DECYZJA

Na umieszczanie urządzeń w pasie drogowym

Projektowanie i Nadzory WOD-KAN Witold Maciejewski
ul. Mjr Sucharskiego 3, 87-400 Gołub-Dobrzyń
Obiekt: Budowa sieci wod-kan, przyłączy kanalizacji sanitarnej, przewodu tłoczego wraz z przepompownią ścieków przy ul. Przy Skarpie (dz. nr 81/4, 100) w m. Lubicz Górny, gm. Lubicz

Obiekt:	Budowa kanalizacji sanitarnej wraz z odgałęzieniami bocznymi kanalizacji sanitarnej w ul. Niteckiego, Trzaskalskiego w m. Lubicz Górny gm. Lubicz (dz. nr 312, 311, 317, 314, 303, 302, 304, 327, 326, 341, 417, 418, 288, 305, 306, 307, 308, 309, 297, 310, 350) – Etap I		
Nazwa rys.	Projekt zagospodarowania terenu		
Inwestor:	Lubickie Wodociągi Sp. z o.o. ul. Toruńska 21 87-162 Lubicz		
Projektant:	Witold Maciejewski	GP.I. 7342/184/93/94 w spec. instalacyjno-inżynierskiej	
Sprawdzający:	mgr inż. Bartosz Kretkowski	upr. KUP/0050/POOS/05 w spec. instalacyjnej	
Data: 06.2015r		Skala: 1:500	Rys. nr: 1

Nazwa rys.		Projekt zagospodarowania terenu	
Inwestor:		Lubickie Wodociągi sp. z o.o. ul. Toruńska 21, 87-162 Lubicz Górny	
Projektował:	Witold Maciejewski	upr. KUP/0050/POOS/05	inż. Bartosz Kretekowski
Sprawdził:		inż. Bartosz Kretekowski	
Data: 02.2014		Skala 1:500	
Rys. nr 1

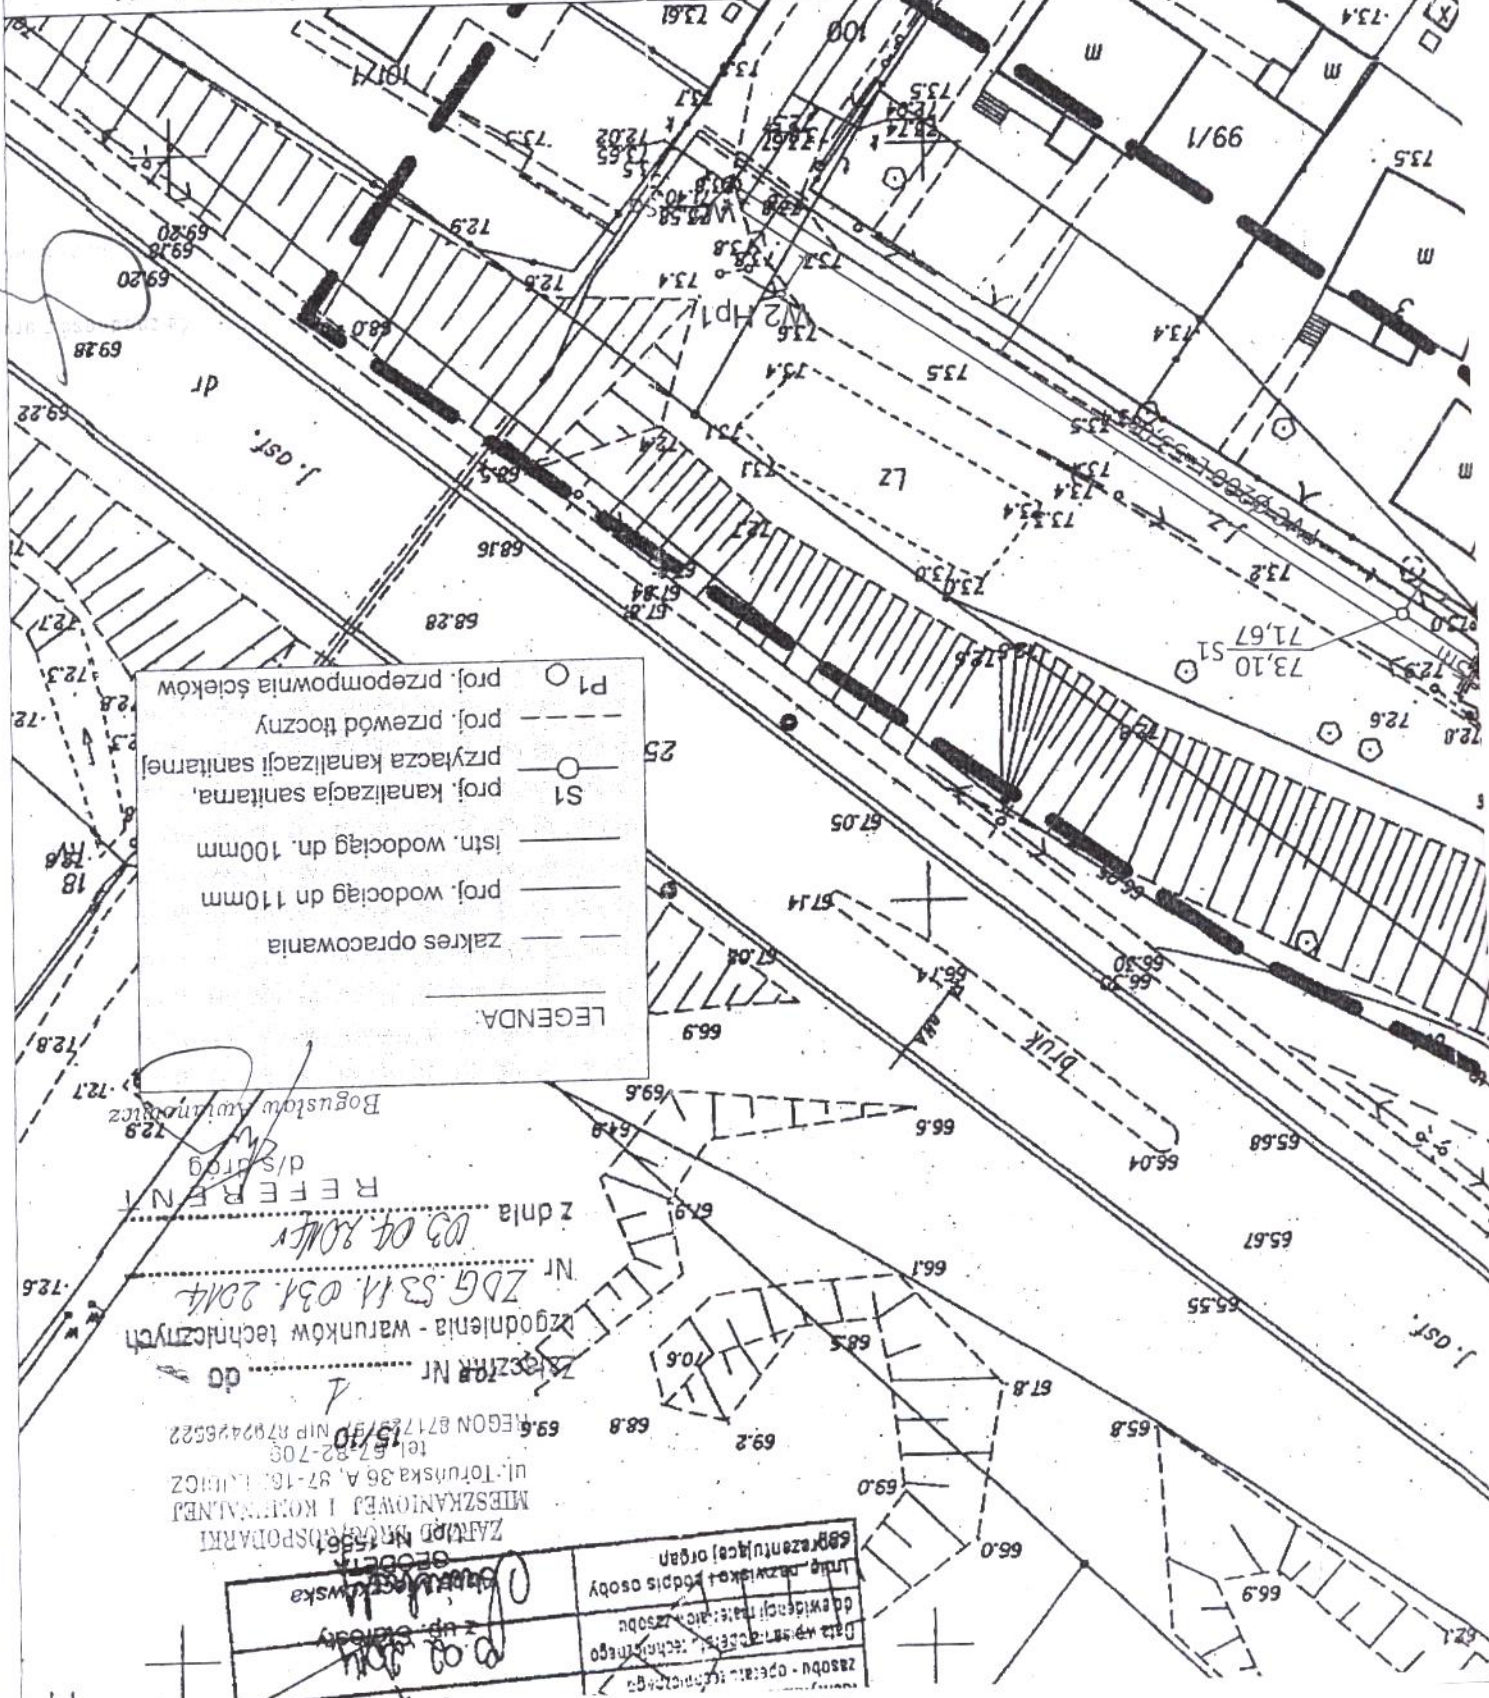
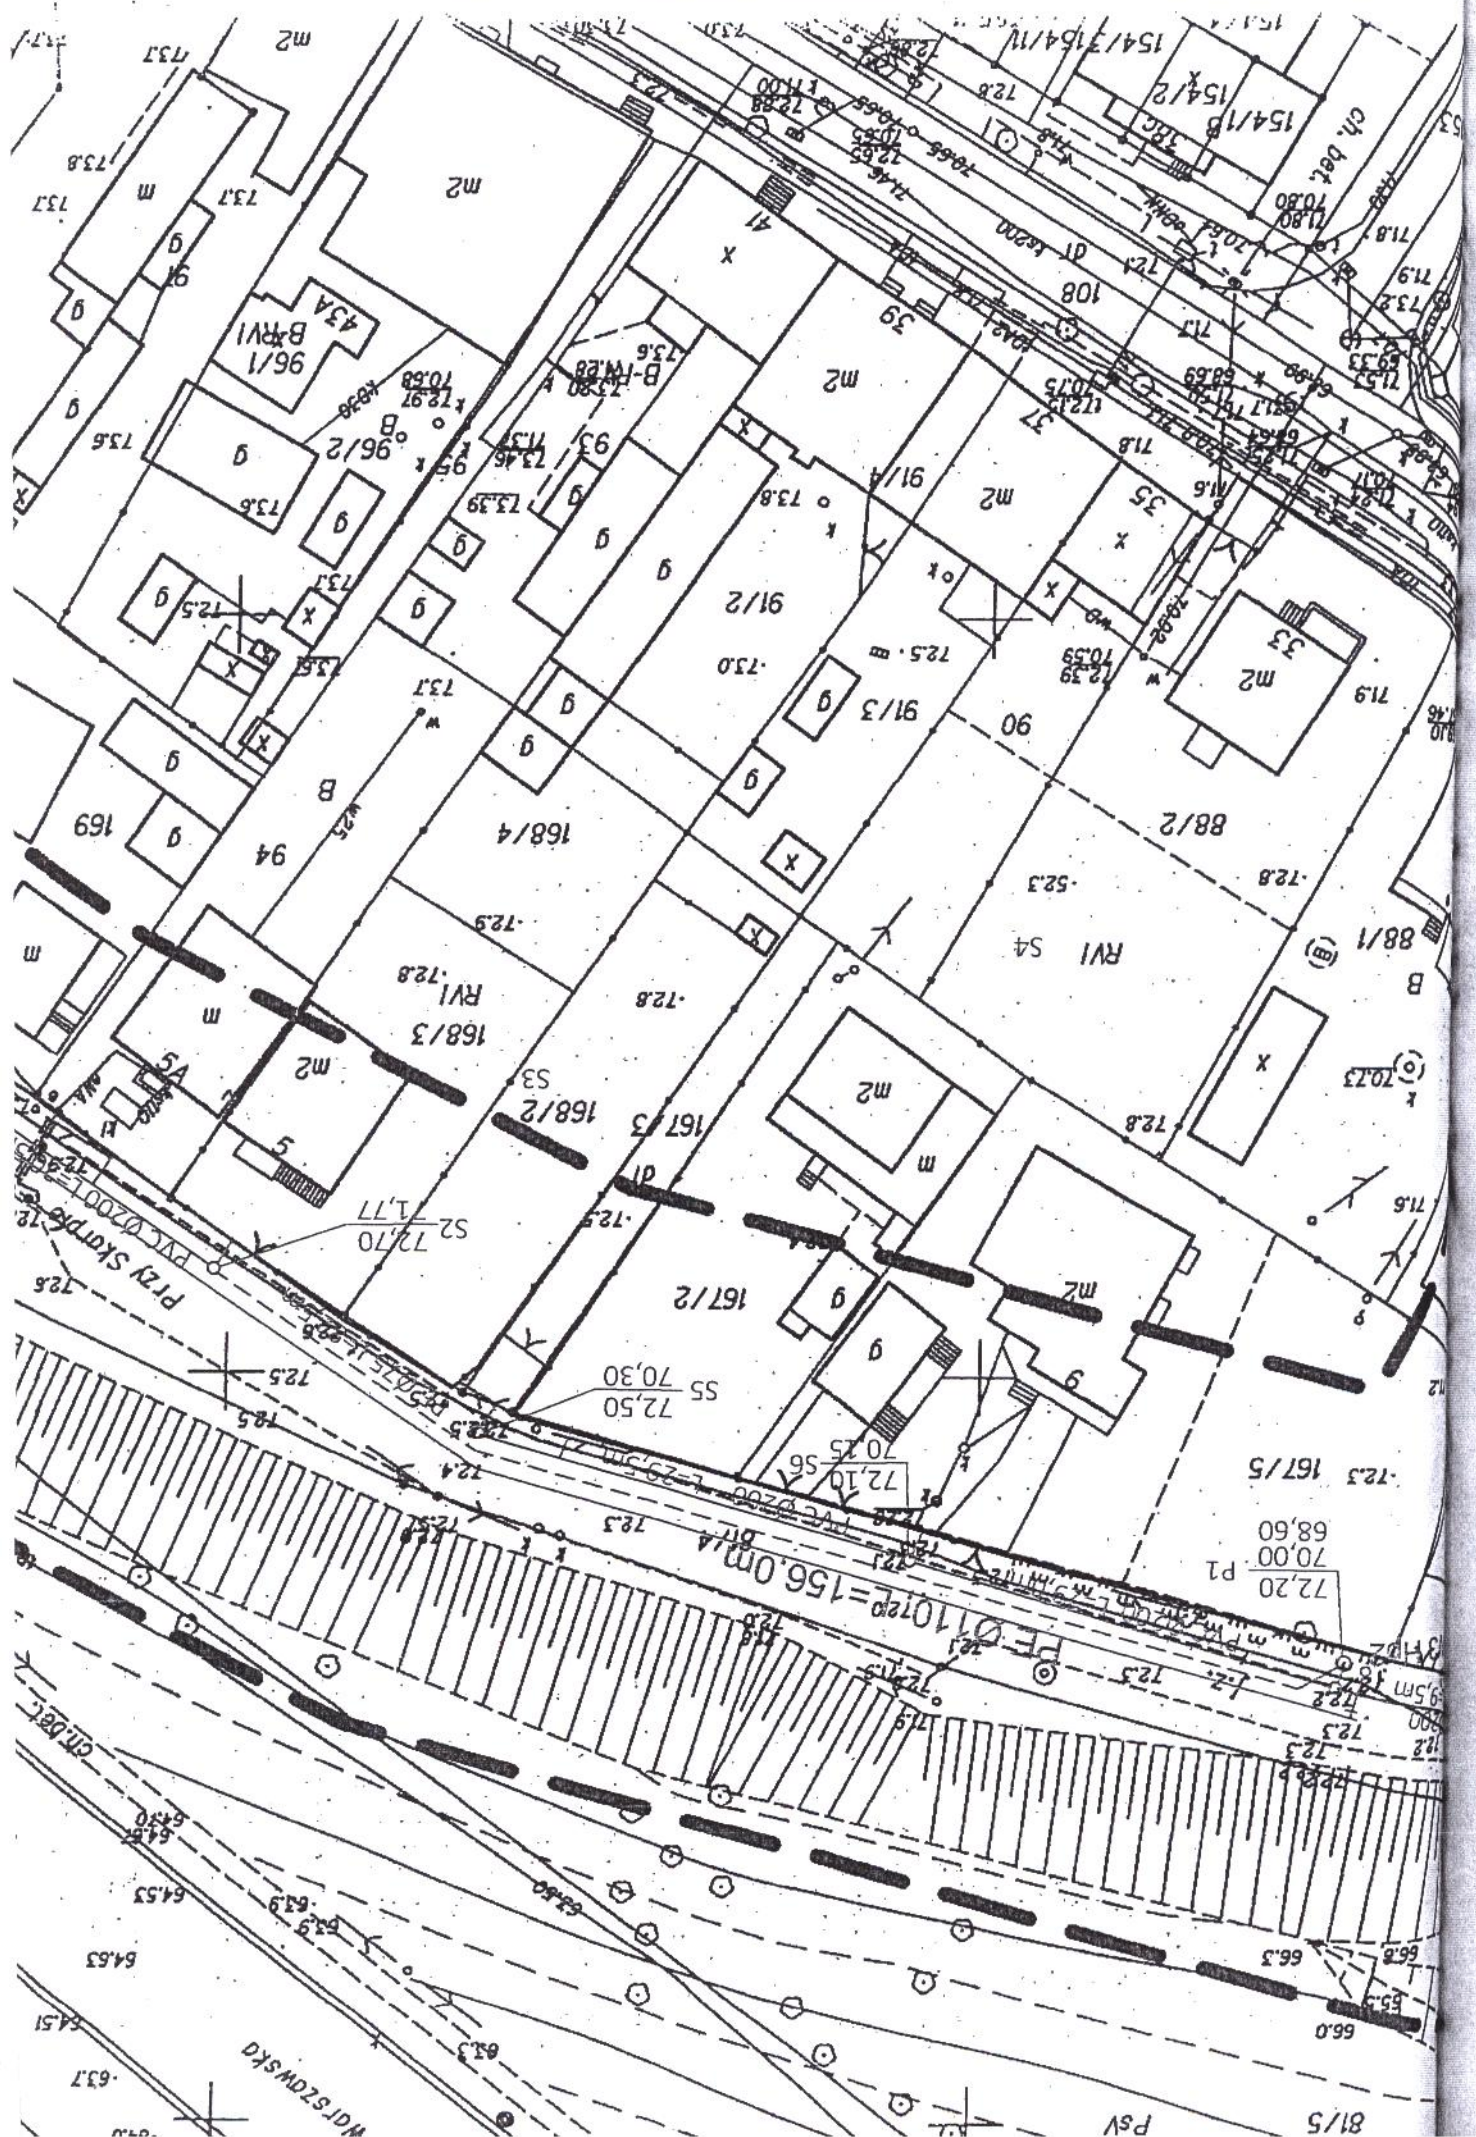
Przy projektowaniu robót odtworzenia nawierzchni jezdni należy uwzględnić, odtworzenie jezdni utwardzonej kruszywem drogowym z nawierzchnią warstwy górnej podbudowy z kruszywa pospółki drogowej wykonać na podłożu mechanicznie zagęszczonym. Odtworzyć konstrukcję jezdni w pasie wykonywania robót ziemnych wykonując:

- warstwę odsączającą z piasku o grubości 10 cm w pasie wykopów,
- warstwę dolną podbudowy z gruzu betonowego o frakcji 4 – 63 mm grubości 15 cm w pasie wykopów,
- warstwę jezdnią z pospółki drogowej o fr. 0-31,5mm o grubości 8cm po zagęszczeniu na całej szerokości jezdni.

- uzyskać pozwolenie na budowę;
- uzgodnić z zarządcą drogi przed uzyskaniem pozwolenia na budowę projekt budowlany kanalizacji sanitarnej z przyłączami
- przed rozpoczęciem robót, sporządzić projekt tymczasowej organizacji ruchu na zajmowanym odcinku pasa drogowego na czas budowy.
- zgodnie z art. 40 ustawy o drogach publicznych [Dz. U., poz. 267 z 2013 r. ze zmianami] należy wystąpić z wnioskiem o uzyskanie zgody na zajęcie pasa drogowego dróg gminnych przed przystąpieniem do prac budowlanych, co najmniej na 14 dni przed rozpoczęciem robót.
